Compléments du Dossier de Demande d'Autorisation Environnementale

**Mise à jour administrative et
augmentation de tonnages**

*Dossier technique de réponse à la demande de
compléments*

Site SECAF-CHAMFRAY, Vougy (42)

Figure 1 : Principe de gestion des eaux pluviales du site

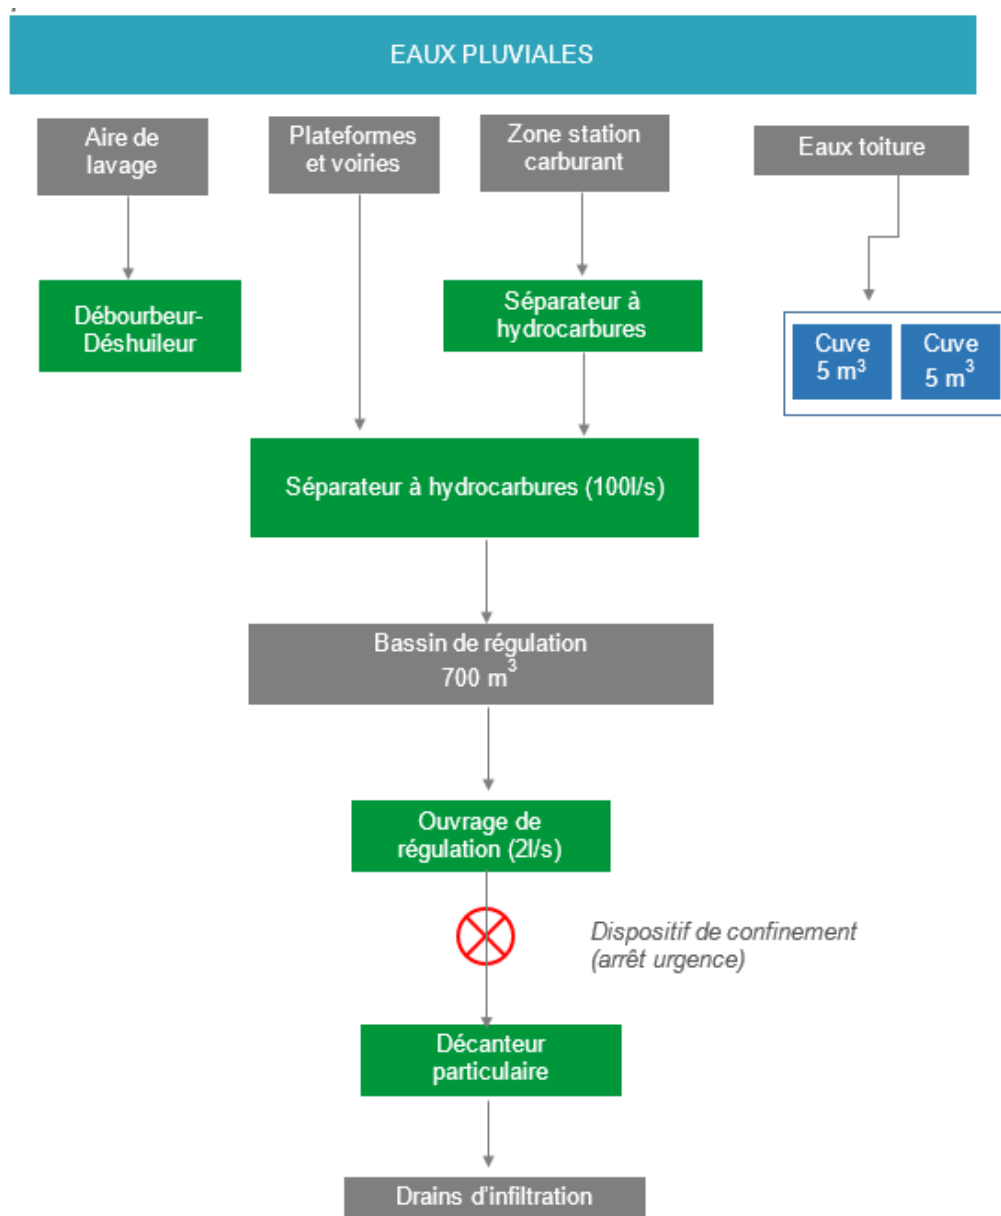
Demande de complément : *La gestion des eaux du site n'est pas satisfaisante. En effet, les eaux pluviales de voiries sont mélangées avec les eaux de lavages (considérées comme eaux industrielles) dans le bassin de confinement avant leur rejet au milieu naturel. Or les réseaux d'eaux industrielles et d'eaux pluviales doivent être distincts. De ce fait, il est demandé à l'exploitant de séparer clairement les eaux pluviales et les eaux industrielles. Celles-ci devront donc être traitées par les moyens que l'exploitant jugera bons. A noter qu'un simple séparateur à hydrocarbures n'est pas suffisant pour traiter des eaux industrielles, surtout dans le cas où celles-ci se rejettent dans le milieu naturel. Un plan d'actions devra donc être transmis à l'inspection afin d'explicitier les mesures mises en œuvre pour assurer le traitement et le rejet corrects des effluents du site.*

La gestion des eaux sur le site est de type séparatif : les eaux usées, les eaux de toiture, les eaux de voiries et les eaux incendie sont collectées et traitées séparément.

› Eaux pluviales voiries et zones de stockage :

L'ensemble des zones de stockage de matériaux, les voies de circulation et parkings sont imperméables (dalles bétonnées). Toutes les eaux pluviales de voiries et des zones de stockage sont collectées et traitées avant d'être rejetées en milieu naturel par infiltration. Etant donné la configuration du site, l'établissement compte un seul point de rejet.

Plusieurs ouvrages (séparateurs à hydrocarbures et décanteur) assurent le prétraitement des effluents avant rejet. La station carburant dispose d'un séparateur à hydrocarbures dédié.

Un séparateur à hydrocarbures de 100l/s est installé à l'entrée du bassin de régulation des eaux pluviales. En sortie du bassin, un décanteur particulaire permet d'abattre la charge organique.

› Gestion des eaux de toitures :

Les eaux de toitures sont récupérées dans deux cuves de 5 m³. Elles servent au nettoyage des bennes et camions.

› Gestion des eaux de l'aire lavage :

Le site dispose d'une aire de lavage ouverte pour le nettoyage des bennes et camions. Le traitement des eaux est assuré par débourbeur – séparateur à hydrocarbures dédié. A part le savon, aucun autre produit n'est utilisé pour les opérations de nettoyage.

Le schéma de gestion des eaux pluviales du site est présenté ci-après :

Figure 3 : Localisation des risques significatifs (incendie de déchets combustibles)

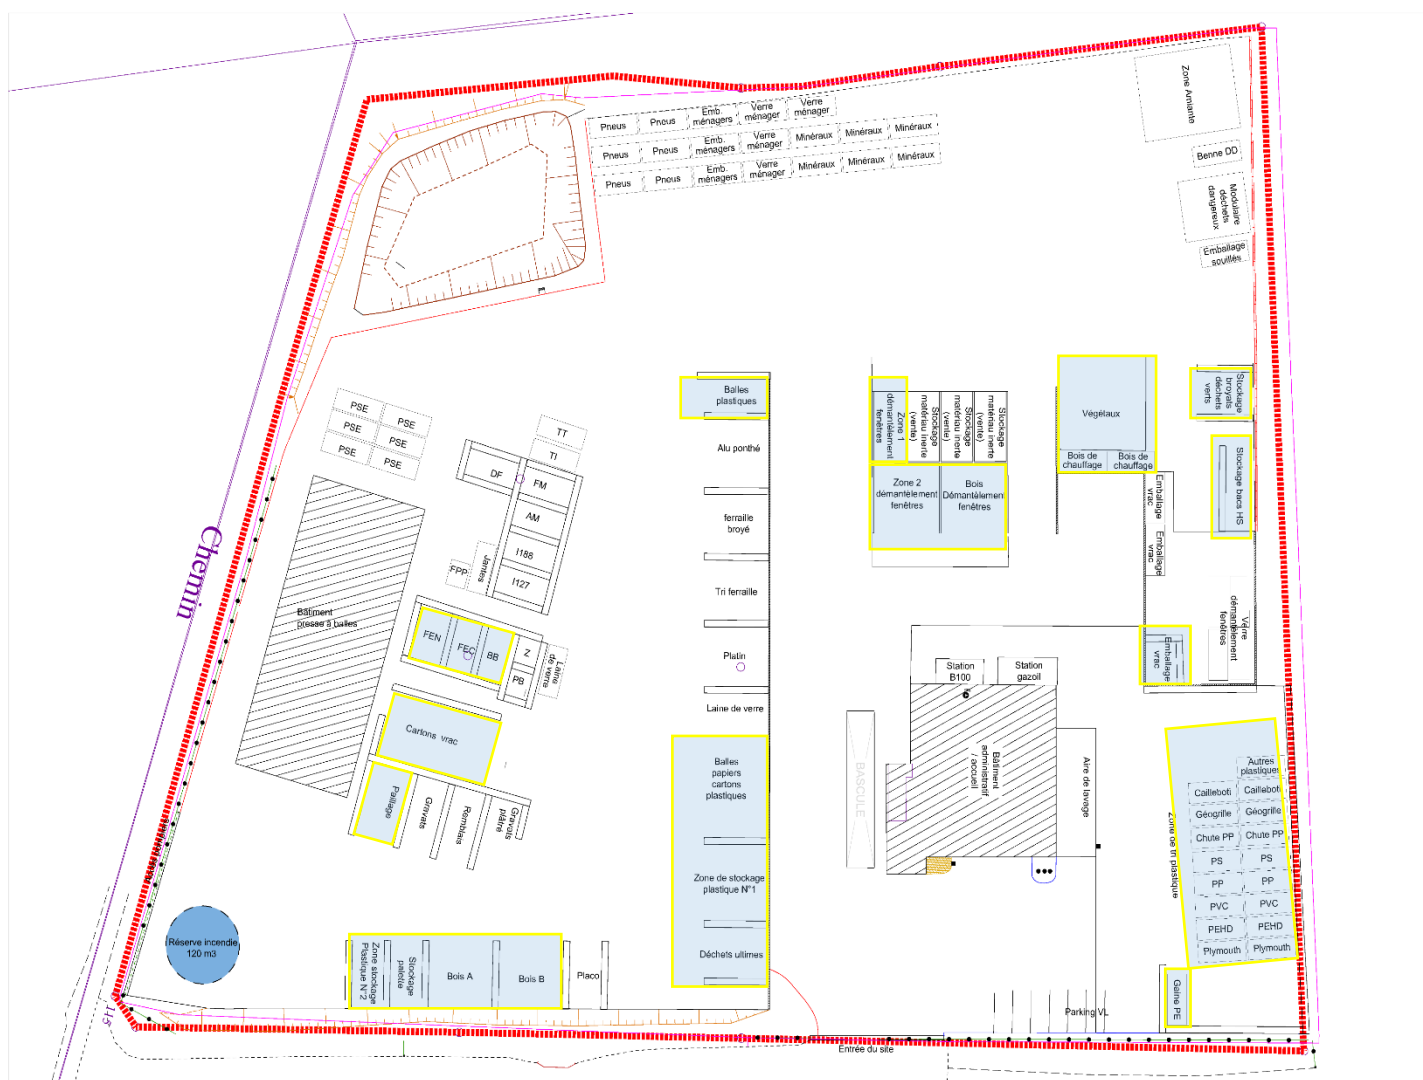
Demande de complément : *Le schéma de localisation des risques significatifs (figure 11) en page 90 est à préciser avec des légendes sur les différentes parties du site, afin de mieux situer quelles sont les zones du site concernées par le risque incendie.*

Le schéma de localisation des risques significatifs est repris en page suivante avec une légende associée.

Légende :

-  Risques significatifs
(déchets combustibles)
-  Périmètre ICPE

Figure 5 : Résultats des modélisations à hauteur d'homme (1,5 m de hauteur) – Fiche n°2

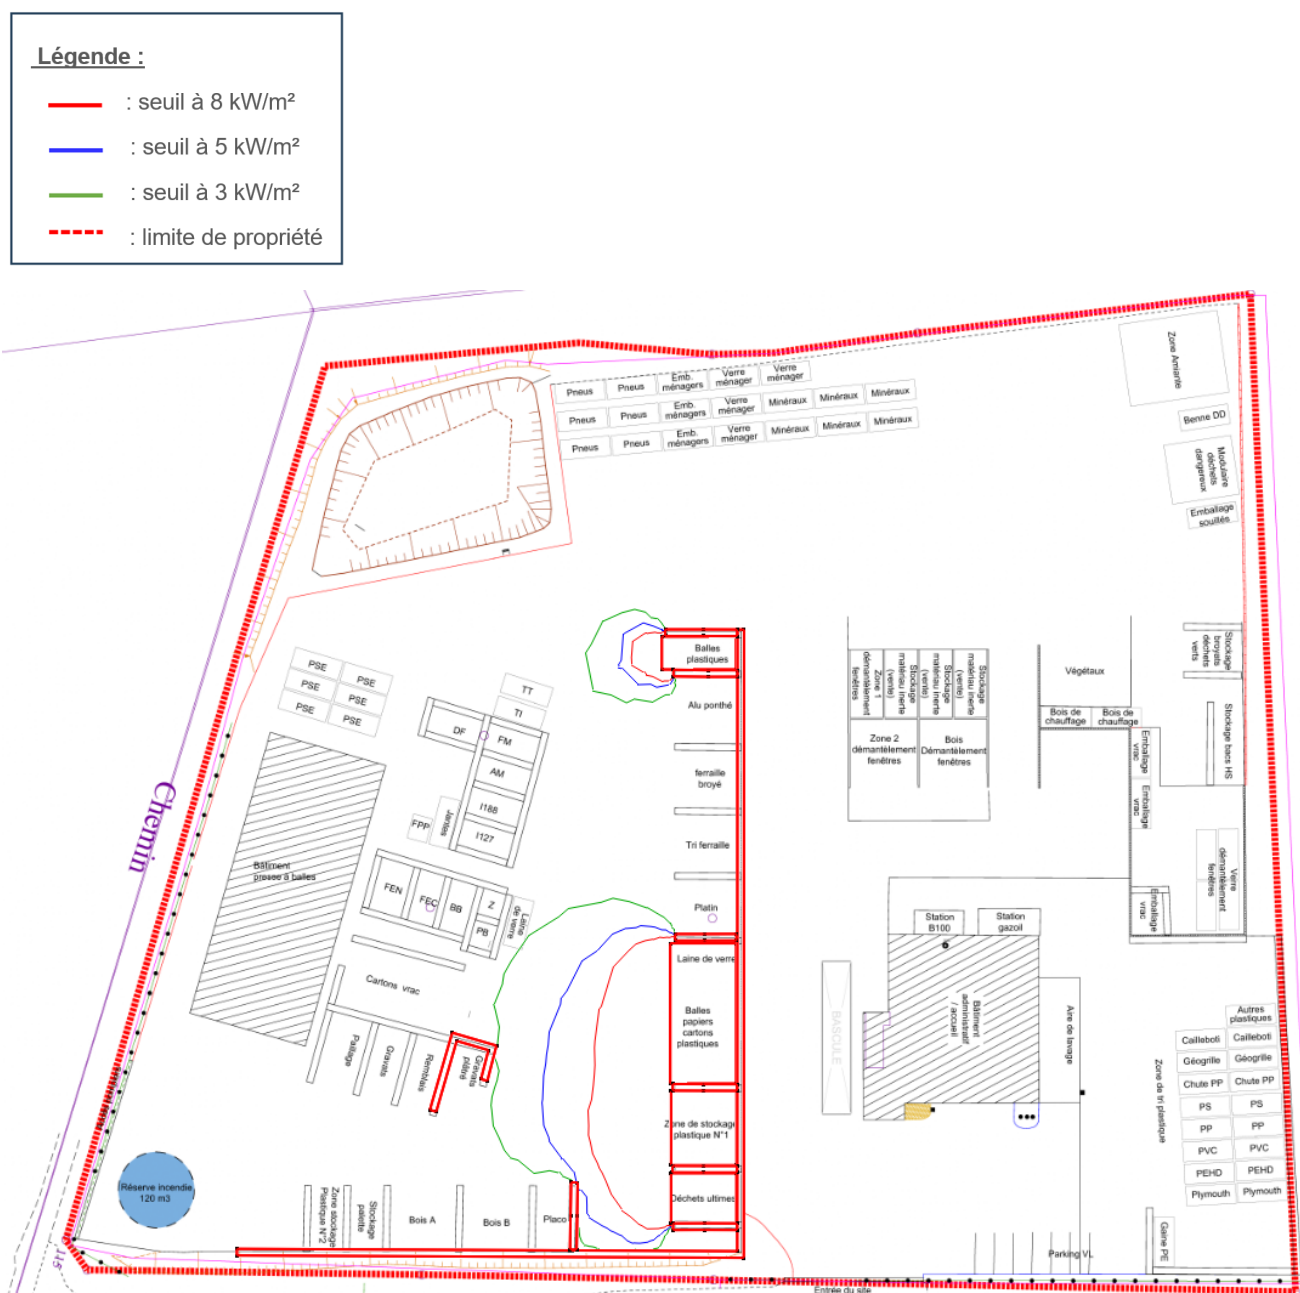
Demande de complément : *de manière générale, les plans fournis dans les fiches comprenant les études de dispersion flux thermiques ne sont pas assez lisibles et ne sont pas accompagnés de légendes, ce qui ne permet pas de bien situer les stockages et les utilités autour des zones de modélisation thermique.*

Les fiches comprenant les études de dispersion des flux thermiques sont présentées dans les pages suivantes.

- › Fiche n°2 : Incendie des déchets de balles plastiques, balles papiers +cartons + plastiques, plastiques vrac, déchets ultimes (mode de stockage : cases au sol)
